**Centrale solaire photovoltaïque au sol CS Les Brandes**

**Dossier n° PC 024 264 20 R 0009**

**Réponse à l'avis de l'autorité environnementale n°MRAe 2021APNA80 sur le dossier présentant le projet et comprenant l'étude d'impact.**

Octobre 2022

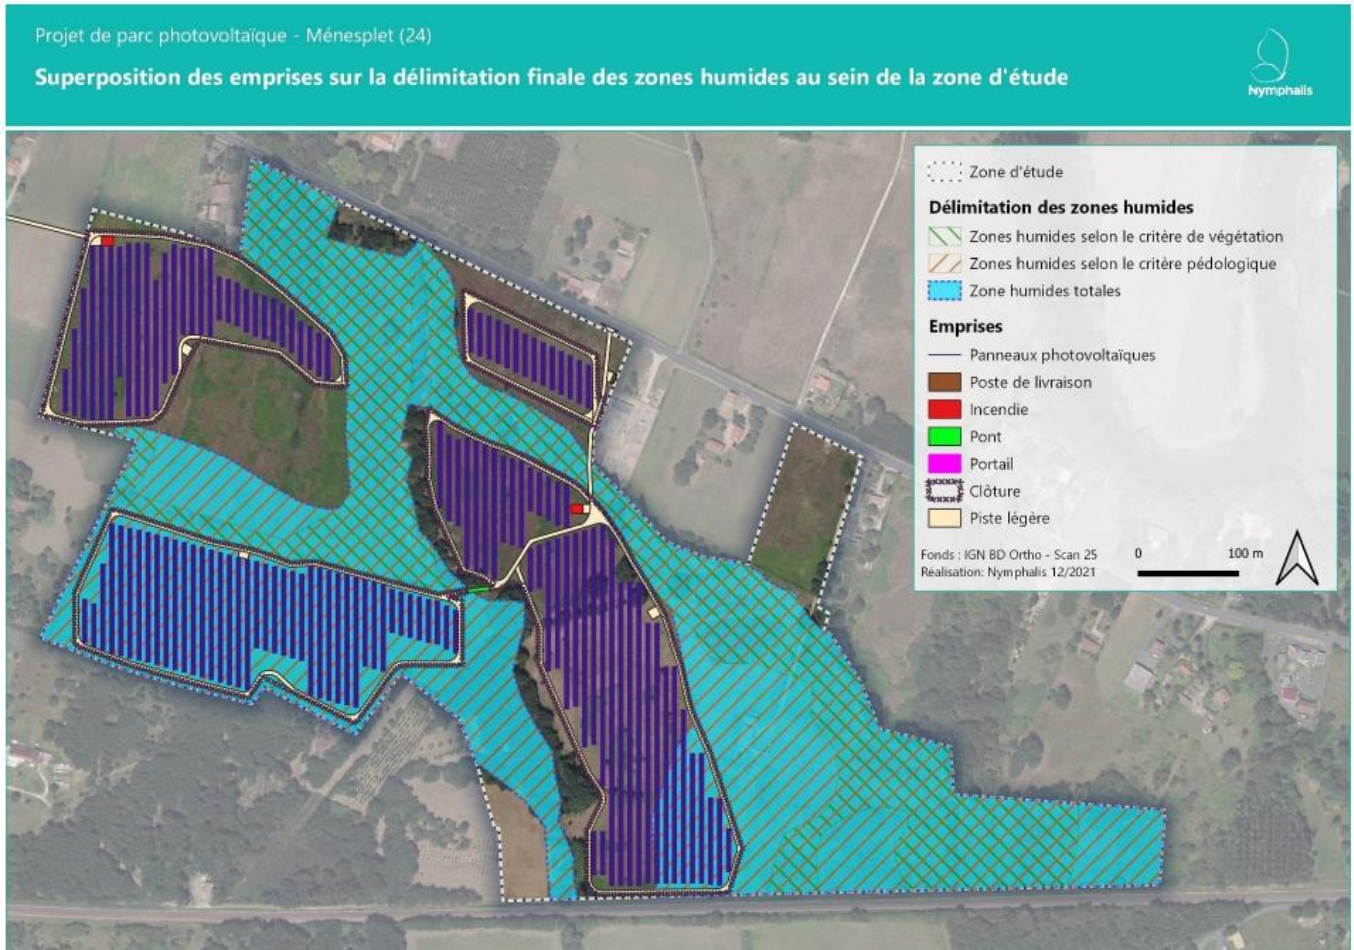
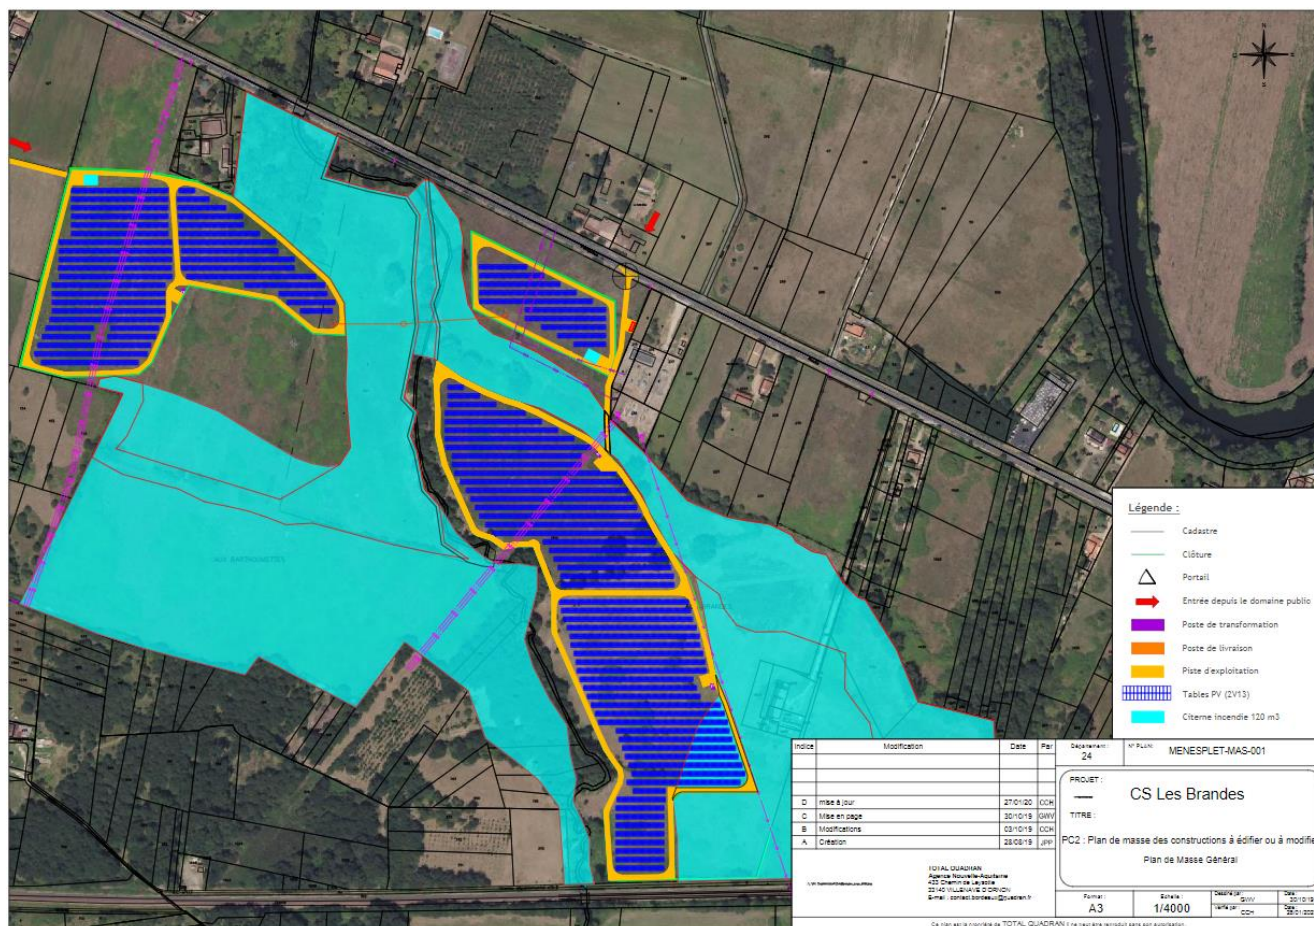
*« Compte tenu des carences soulevées plus haut dans la caractérisation des enjeux liés à la biodiversité et des zones humides, la MRAe estime que l'analyse des impacts devra faire l'objet d'une reprise de la séquence d'évitement-réduction des impacts sur la base d'un état initial consolidé, ainsi que d'un engagement dans la mise en œuvre de mesures complémentaires le cas échéant. »*

Concernant les zones humides, la réponse à la remarque 2 permet une actualisation de la délimitation, en prenant en compte le caractère alternatif des critères de végétation et de sol. Le plan d'implantation du projet a été revu afin de tenir compte de ces nouvelles zones humides identifiées, ainsi que de l'approbation en août 2021 du SAGE Isle-Dronne (sur le périmètre duquel le projet « Les Brandes » est localisé) et notamment de sa règle n°1 relative à la protection des zones humides. Des échanges ont eu lieu entre TotalEnergies et la Direction Départementale des Territoires (DDT) de Dordogne afin de discuter les interdictions et obligations s'appliquant au projet à travers ce SAGE. Dans ce cadre, une note technique (cf. Annexe 3) a été fournie par TotalEnergies afin de justifier de l'absence de fonctionnalité des zones humides présentes sur le site « Les Brandes » et de l'impact du projet sur les zones humides qui se limite au passage des pistes et à la surface des pieux.

Il faut noter que l'impact du projet sur les zones humides a été considérablement réduit puisque la zone sud-ouest a été supprimée du projet et la zone sud-est a été réduite, ce qui représente un **évitement supplémentaire d'environ 5,5ha**. Les cartes ci-dessous illustrent cet effort d'évitement en présentant en premier lieu l'implantation initiale du projet sur la nouvelle délimitation des zones humides, puis le plan d'implantation final du projet après évitement supplémentaire.

Il en résulte un impact résiduel sur les zones humides de :

- 150 m<sup>2</sup> de milieu humide présentant un cortège floristique hygrophile, pour la création d'une piste reliant le secteur nord-est au secteur sud ;

- 770 m<sup>2</sup> de zones humides (selon le critère pédologique uniquement) sur le secteur sud-est pour la mise en place des pistes et des pieux

Ainsi, la surface des zones humides directement impactées par le projet sera de **920 m<sup>2</sup>** directement concernées par la création de pistes et les surfaces des pieux.

Figure 1 : Sites alternatifs - Communauté de Communes Isle Double Landais

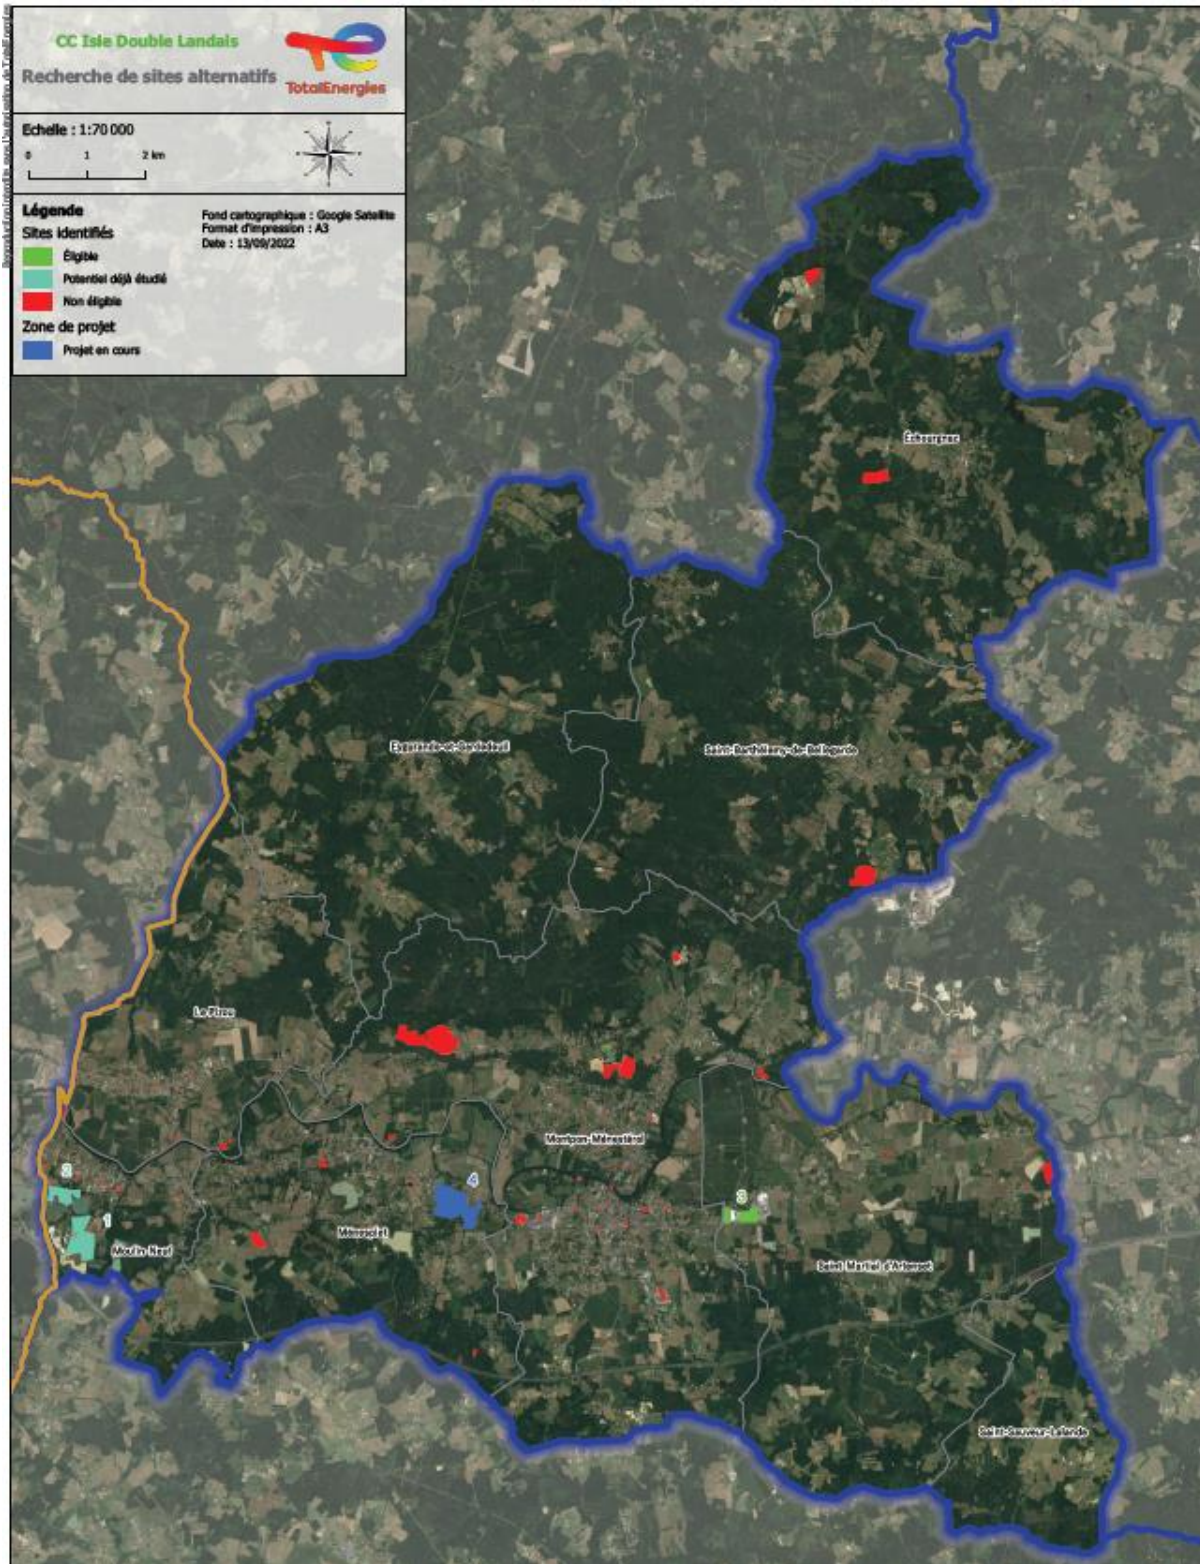
« La MRAe considère que la présentation des alternatives étudiées demande à être étoffée. Il est attendu une analyse comparative entre sites comprenant un pré-diagnostic des enjeux écologiques et agricoles. Dans ce cas de figure, où l'exploitation d'une carrière est restée à l'état de projet, la notion d'espaces artificialisés ne peut en effet être retenue pour argumenter le choix.

La suite de l'étude a consisté à exclure les sites qui par leur topographie, leur surface ou leur éloignement au poste source, ne sont pas propices au développement d'un projet de centrale solaire. Ainsi, les sites ayant une pente moyenne supérieure à 10° ont été exclues, tout comme les sites de moins de 5ha et les sites situés à plus de 10km du poste source.

Après application de ces critères, seuls **3 sites** ont été retenus comme potentiels sites alternatifs. Ces sites correspondent aux sites 1, 2 et 3 sur la carte ci-dessous. Les 42 autres sites qui n'ont pas été retenus sont représentés en rouge sur la carte.

La distance au poste source et la surface du site sont deux critères corrélés, toutefois, sur le territoire étudié, il n'existe pas de sites de plus de 20ha pour lesquels un éloignement de plus de 10km du poste source serait acceptable.
